**Modulo per la presentazione delle osservazioni per i piani/programmi/progetti sottoposti a procedimenti di valutazione ambientale di competenza statale**

**ID: Codice procedura (ID\_VIP/ID\_MATM): 12691**

**“Progetto di un impianto eolico denominato "Pitigliano" ubicato nei comuni di Pitigliano (GR) e Sorano (GR) costituito da 20 (venti) aerogeneratori di potenza nominale 7,0 MW per un totale di 140,0 MW con relative opere connesse ed infrastrutture indispensabili”**

**Immagine 1. Vincoli ex art. 136 del CBC dal PIT della Regione Toscana e zona approssimativa dove è progettato l'impianto industriale.**

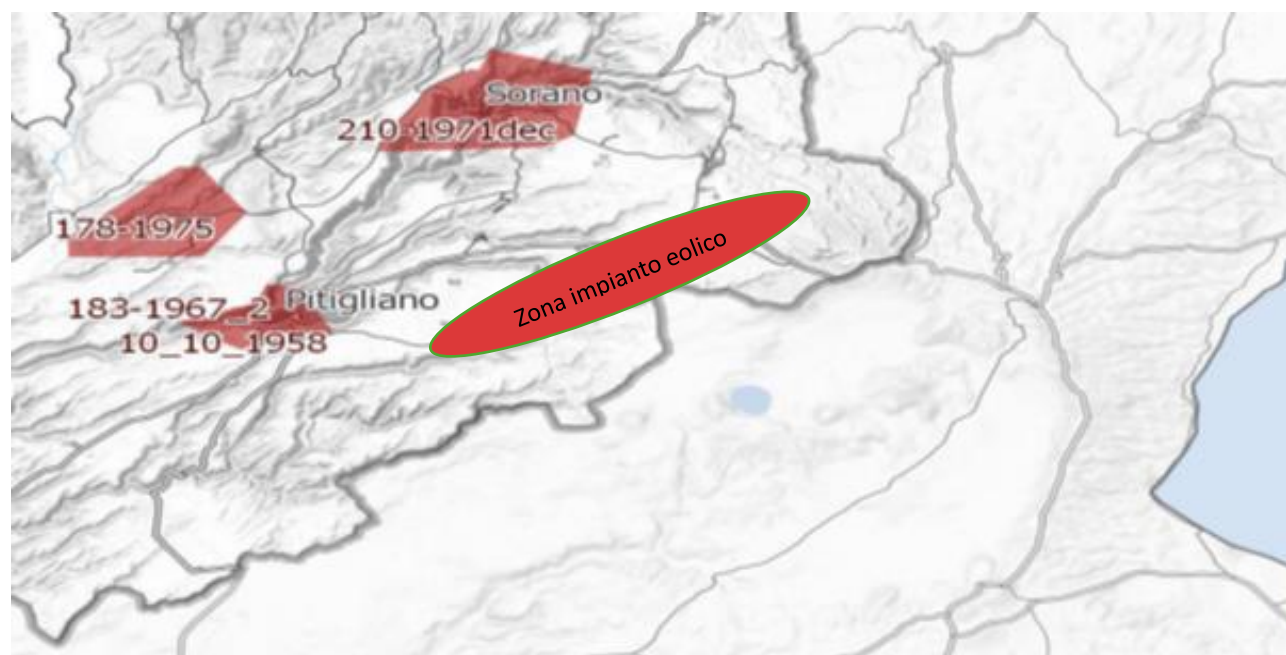
Al contrario si evidenzia che l'impianto eolico industriale citato non solo ricadrebbe con tutti e 20 gli aerogeneratori all'interno delle fasce di rispetto di 3 km di due vincoli paesaggistici di notevole interesse pubblico esistenti nella Regione Lazio e con una parte di essi nel vincolo paesaggistico del Centro abitato di Sorano ( GR) quindi in aree non idonee all'installazione di impianti di energia rinnovabile. Addirittura, alcuni aerogeneratori sarebbero ubicati a poche centinaia di metri dai perimetri dei due vincoli paesaggistici laziali ex art 136 del CBC.

*Inoltre, come sostiene la Proponente parte dell'impianto si verrebbe a trovare a 3,5 km dal centro abitato di Sorano. Infatti, tre degli aerogeneratori WTG 08, 09, 10 sono addirittura all'interno delle fasce di rispetto dei 3 km del suo vincolo paesaggistico di notevole interesse pubblico ex art 136 del CBC. Si evidenzia che così si crea*

un'ulteriore incompatibilità con la tutela del Paesaggio.

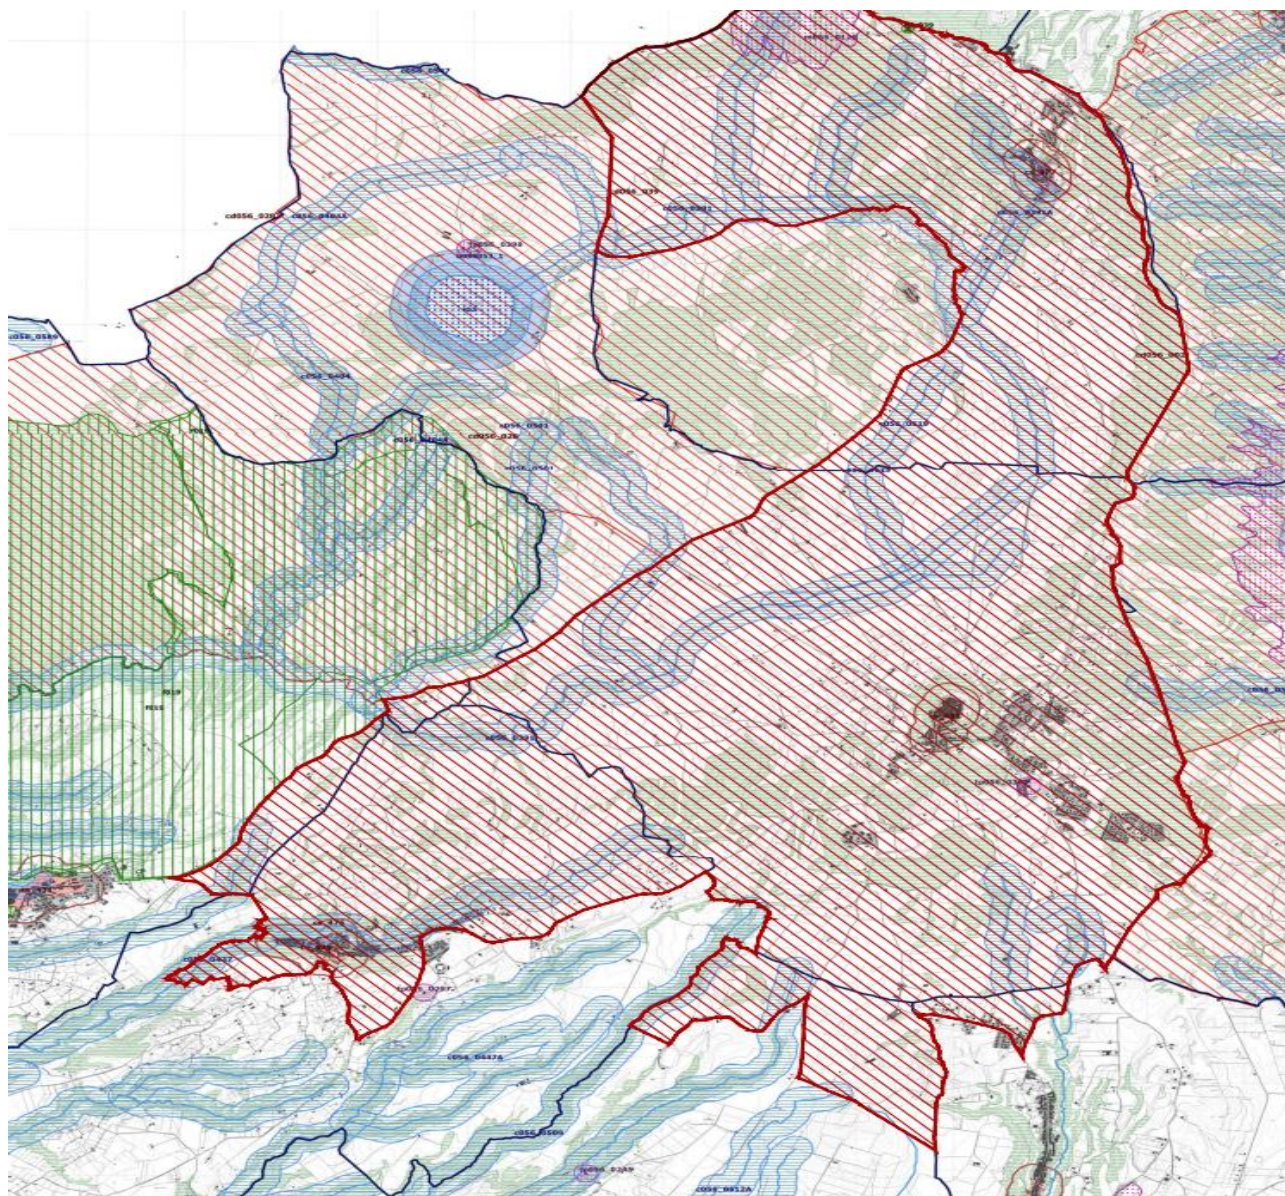
Come è illustrato nell'immagine si ribadisce che l'impianto industriale "Pitigliano" ricade completamente all'interno delle fasce di rispetto dei due vincoli di notevole

interesse pubblico e lambisce quelle di un terzo vincolo e quindi come affermato dal Consiglio di Stato nelle sentenze citate, l'impianto è insediato in area non idonea ai sensi dell'art. 20 comma 8 lettera c quater del D.Lgs. n. 199/2021 e ss.mm.ii al contrario di quanto sostiene la proponente.

**Immagine 3. Cumulo di una parte di impianti eolici, fotovoltaici e geotermici industriali in progettazione ed esistenti intorno all’eolico industriale “Pitigliano”.**

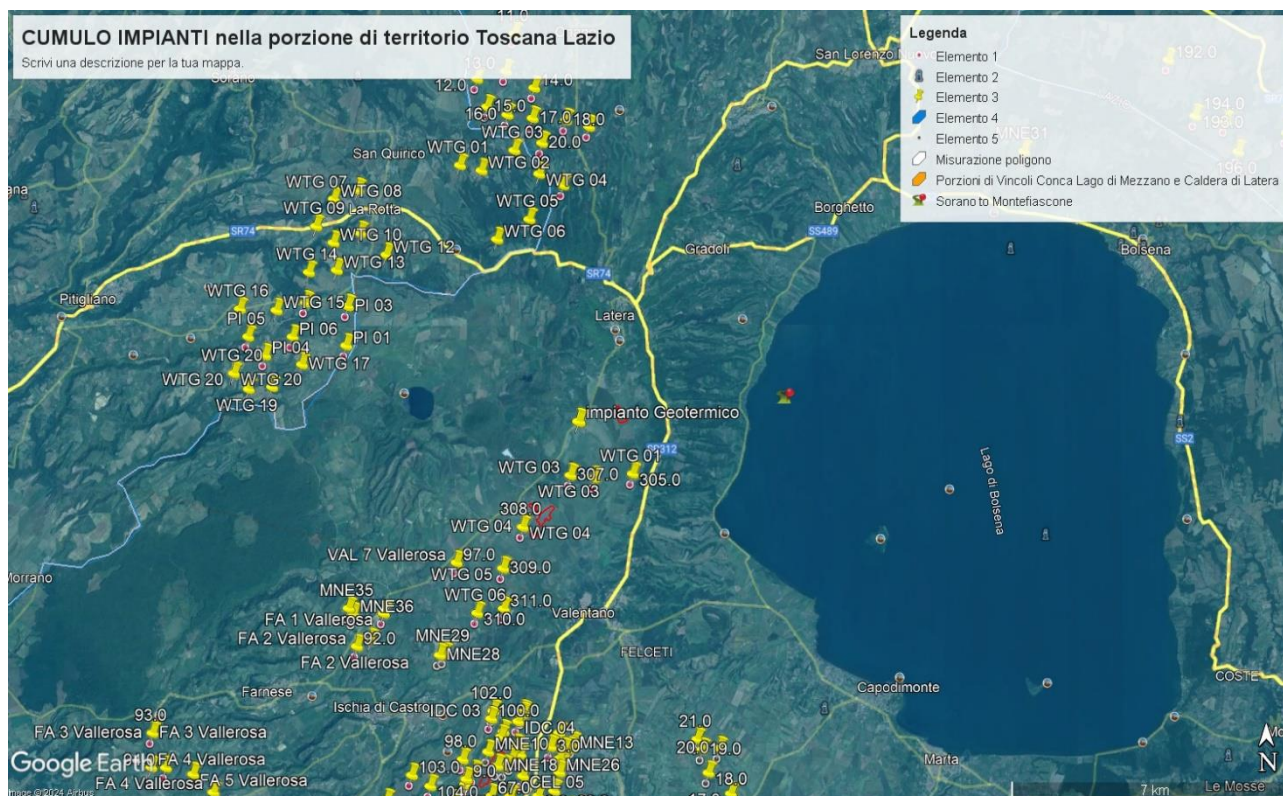
Tornando alle Linee guida nazionali, l’allegato IV dedica il paragrafo 3 agli impatti visivi e quelli sui Beni Culturali, Paesaggistici, Naturalistici e Culturali, dove viene detto che la valutazione dell’impatto visivo dovrà essere effettuata tenendo conto “**degli elementi caratterizzanti e qualificanti il paesaggio, effettuata alle diverse scale di studio (vasta, intermedia e di dettaglio...**”. Le analisi debbono non solo definire l’area di visibilità dell’impianto eolico industriale, **ma anche il modo in cui l’impianto viene percepito all’interno del bacino visivo**. Le analisi visive debbono inoltre tener in opportuna considerazione **gli effetti cumulativi derivanti dalla compresenza di più impianti**”. Nella Relazione Paesaggistica e nello Studio di Impatto Ambientale prodotte dalla proponente come già evidenziato è stato ignorato il vincolo paesaggistico di notevole interesse pubblico ex articolo 136 del Codice dei

Beni Culturali “*Ambito paesaggistico, geologico e geomorfologico dell’orlo della caldera di Latera ...*” Non vengono nemmeno citati gli impianti eolici in progetto al MASE, il “Rempillo” (6 aerogeneratori) e un altro in verifica amministrativa di 14 aerogeneratori e 72, 6 MW. Ad oggi nei territori di Pitigliano, Sorano e in quello limitrofo potenzialmente potrebbero essere insediati 40 aerogeneratori alti 200 metri e larghi 170. Ma la proponente non cita neanche altri impianti che creerebbero il cumulo e quindi maggiore impatto. Infatti, sul territorio della “Città del Tufo” (Sorano e Pitigliano) impatterebbero anche l’impianto eolico “Montarzo” di Onano con 13 aerogeneratori con le dimensioni ricordate, l’altro eolico industriale nel territorio di Valentano con sette aerogeneratori (stesse dimensioni), gli impianti di Farnese con un minieolico di 3 Torri alte 60 metri già installate in località Poggio del Crognolo e l’impianto eolico industriale “Vallerosa” (7 aerogeneratori alti 200 metri e larghi 158 metri) in procedura VIA presso la Regione Lazio. Inoltre, altri impianti del minieolico già presenti a Valentano, Cellere e Piansano e due progetti eolici industriali con le stesse dimensioni (200 m x 170 m) nel Comune di Ischia di Castro. La valutazione del cumulo non prende neanche in considerazione gli impianti industriali di fotovoltaico e agrivoltaico in progetto a Farnese, Valentano, Ischia di Castro, Cellere. L’impianto geotermico in procedura Via al MASE, progettato nella Caldera di Latera. Quindi è stata effettuata una valutazione del potenziale impatto cumulativo non veritiera a dispetto di quanto affermato dalla proponente che sostiene di aver preso in considerazione uno spazio di 10 km intorno al suo impianto per gli impatti che si creerebbero.

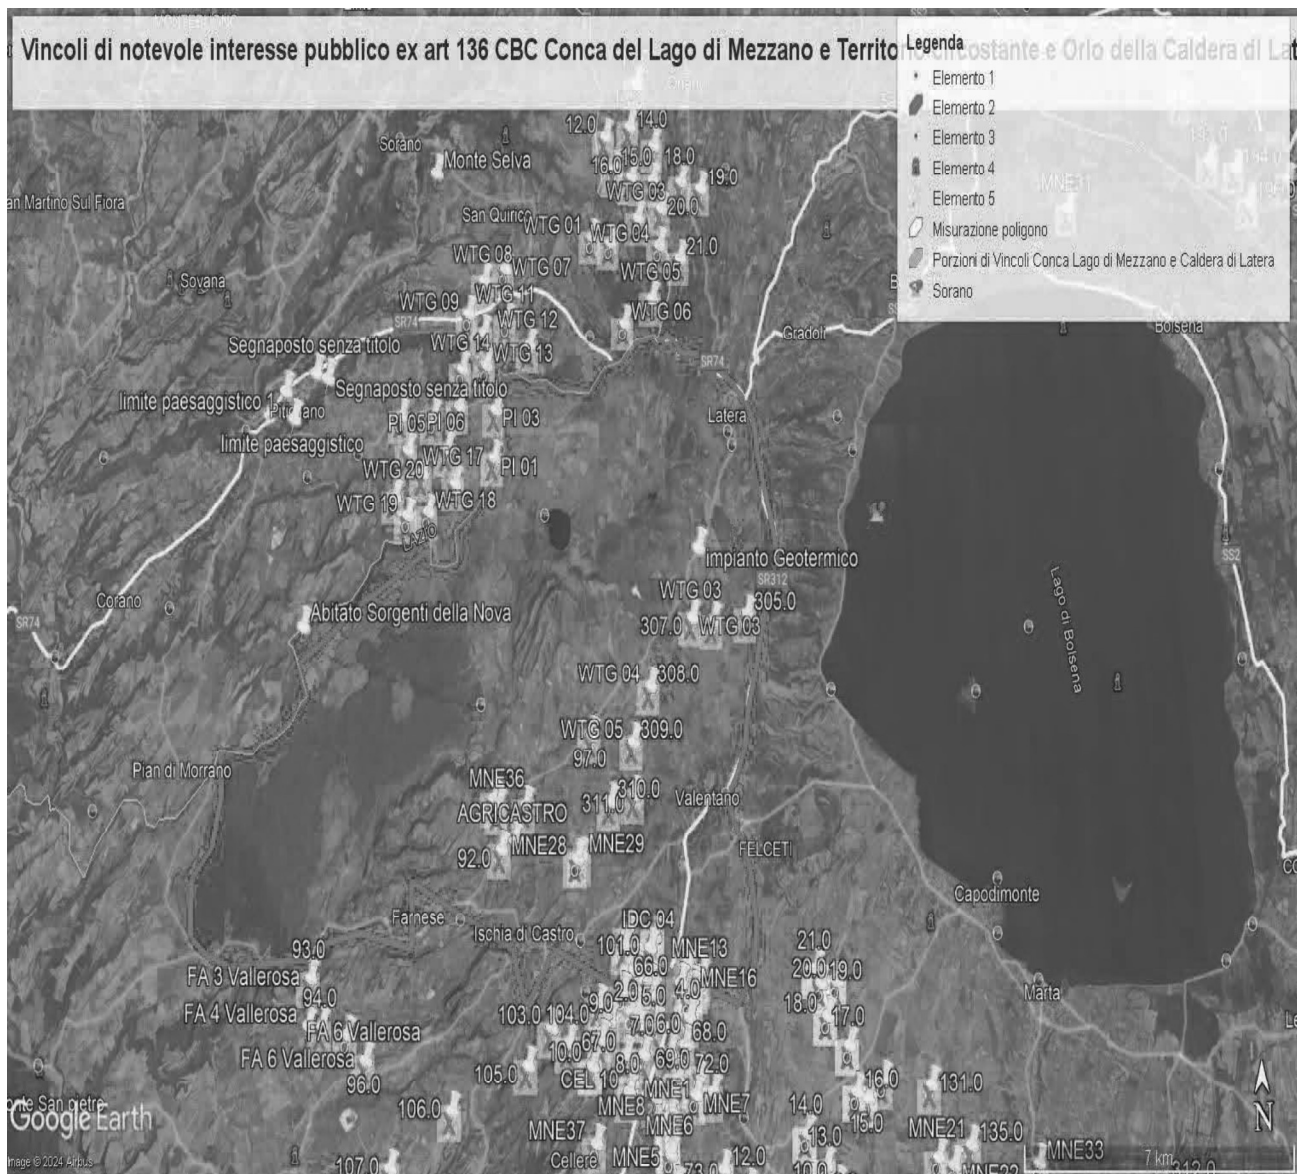
ma nelle sue immediate vicinanze ( a soli 100 metri i primi due aerogeneratori) oltre ad impattare sul territorio e sulle economie di cinque Comuni del Lazio (Farnese, Onano, Latera, Valentano, Grotte di Castro e Gradoli ) si trova nelle fasce di rispetto dei Beni di notevole interesse pubblico come si è evidenziate nelle Osservazioni precedenti e crea degli impatti negativi anche sui beni naturalistici come verrà dettagliato nell'Osservazione relativa alla Vinca. Inoltre, andrebbe a sommarsi al già enorme cumulo di impianti eolici e fotovoltaici e geotermici che creano una elevata criticità ambientale nella provincia di Viterbo e interferiscono anche con il territorio toscano come si può vedere dalle varie immagini dell'Allegato n. 1.

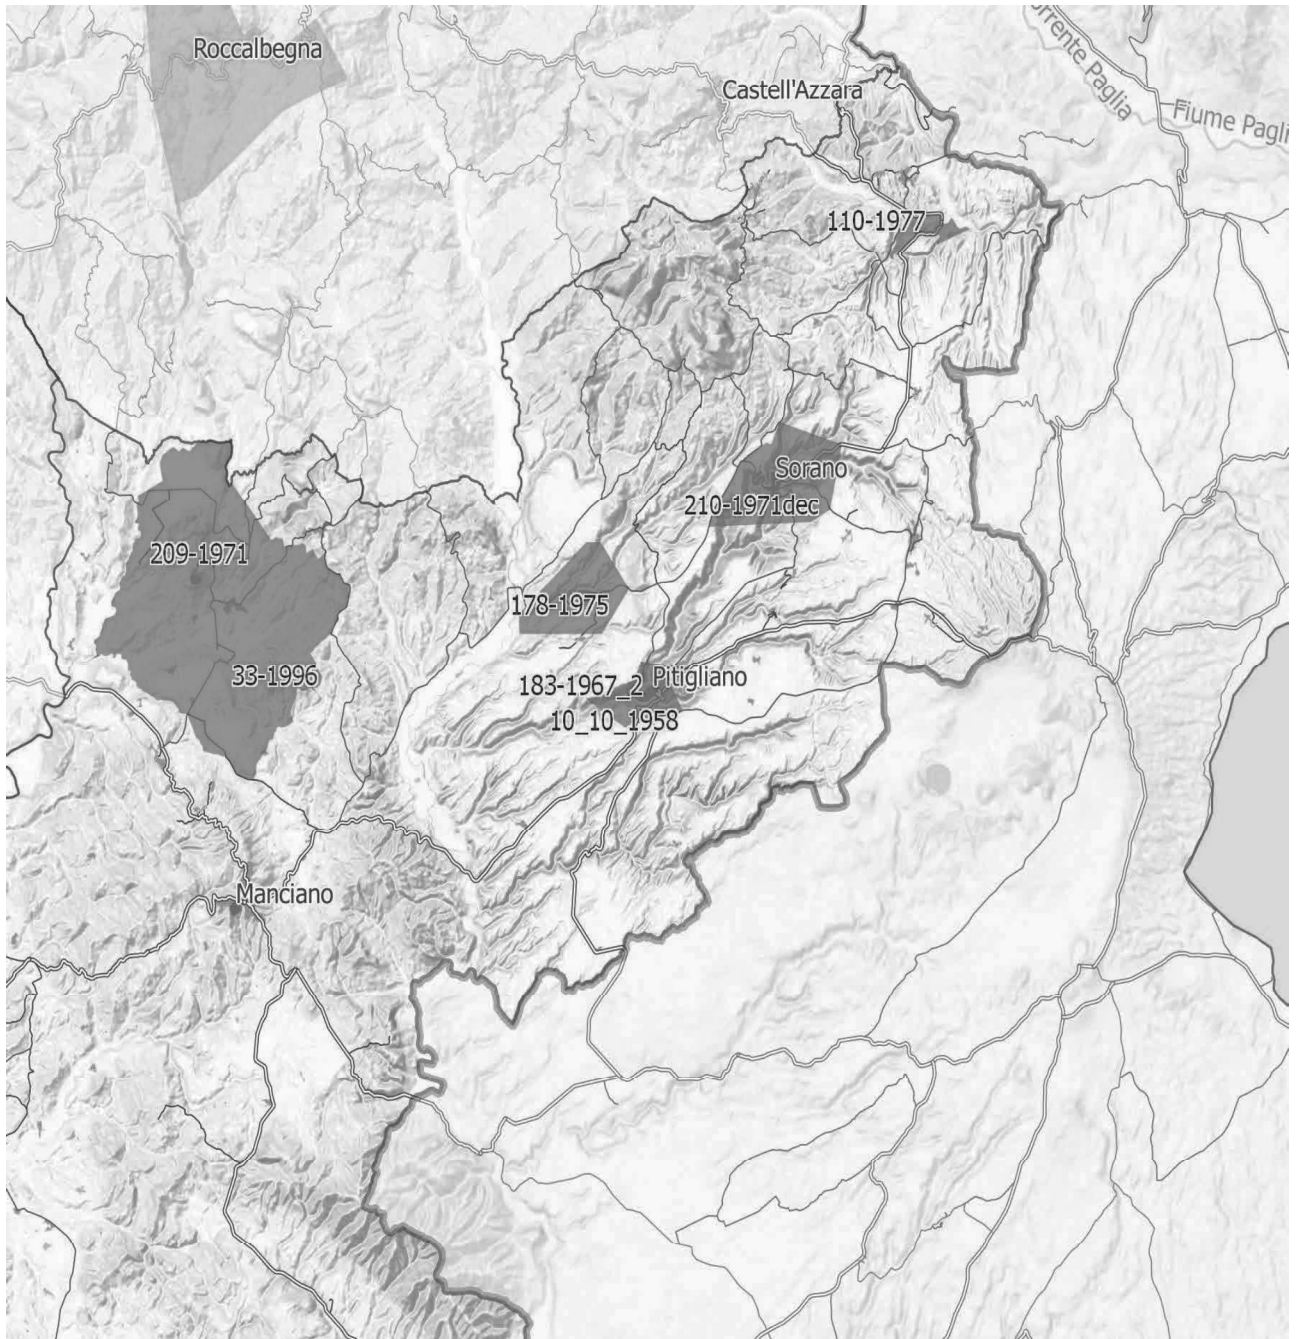
**IMMAGINE n. 4** Si evidenzia che i tre aerogeneratori WTG 07, WTG 08 e WTG 09 impattano con il vincolo paesaggistico di notevole interesse pubblico del Centro Storico di Sorano. Il WTG 07 si troverebbe a 2828 m, WTG 08 2504 e WTG 09 2990. Il cavidotto dell'impianto invece impatta in buona parte del Vincolo paesaggistico ex art. 136 del CBC del Centro Storico di Pitigliano.

**IMMAGINE n. 7** Mappa della intervisibilità degli impianti eolici elaborata dall'Associazione nazionale Amici della Terra. La mappa non è aggiornata comunque rende molto bene dell'enorme impatto visivo creato dal cumulo degli impianti.

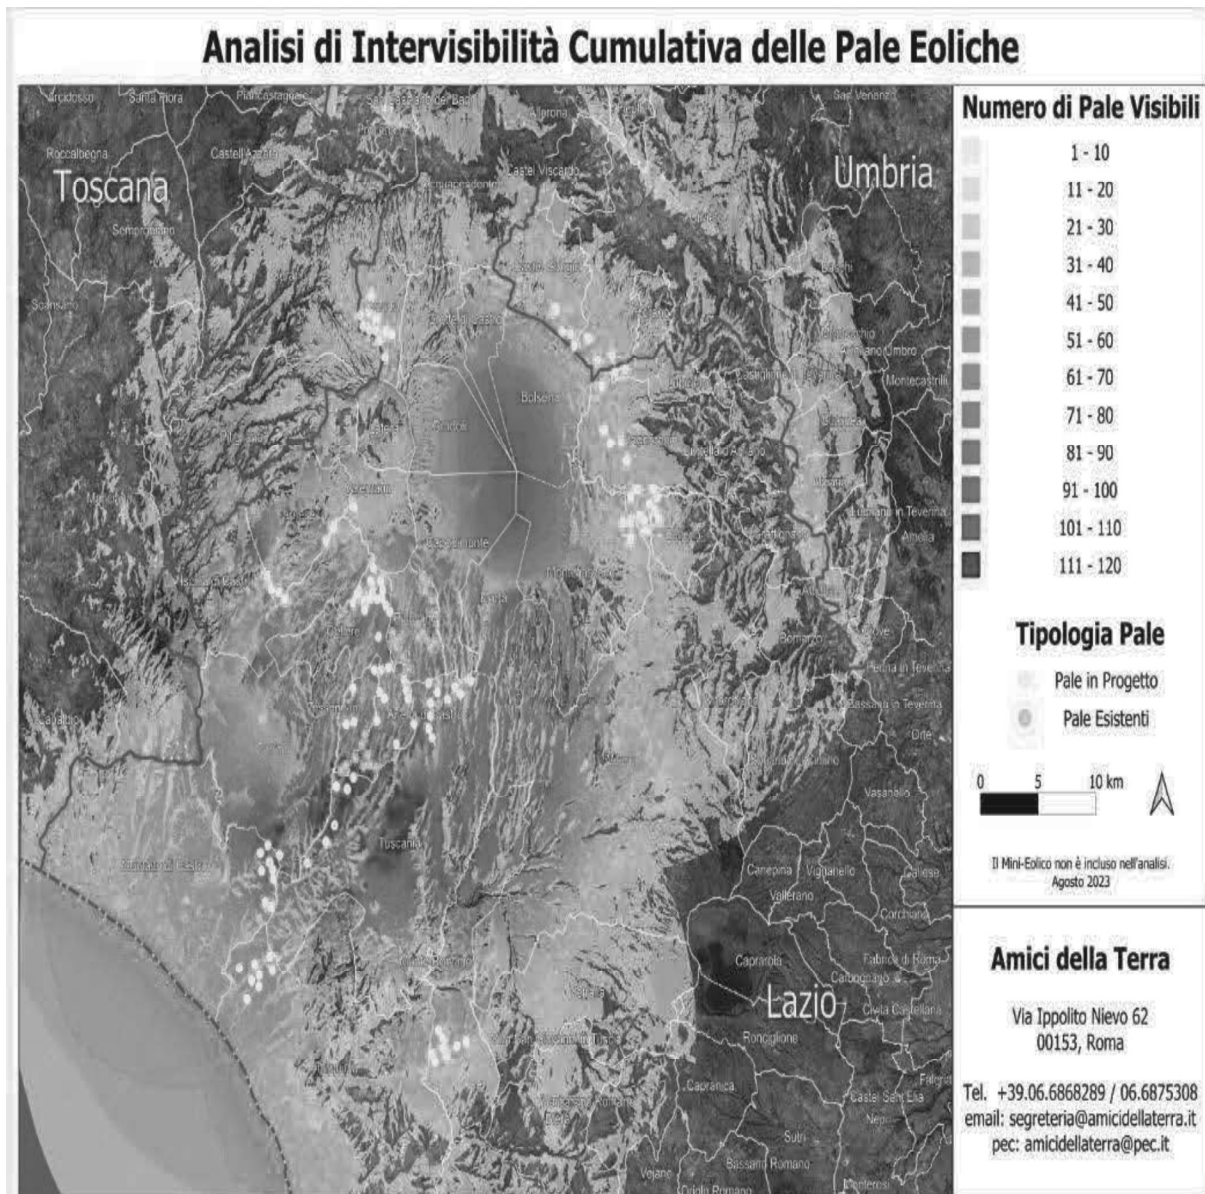
Se agli impianti eolici rappresentati qui sopra che non comprendono sia l'impianto eolico Pitigliano e le altre 14 pale del progetto eolico in verifica amministrativa sempre nel territorio di Pitigliano si aggiungono i migliaia di ettari (7000 fin'ora) di territorio occupato dagli impianti fotovoltaici e agrivoltaici e dalle altre tipologie appare chiaro il numero spropositato degli impianti FER nella bassa toscana e nella Tuscia.
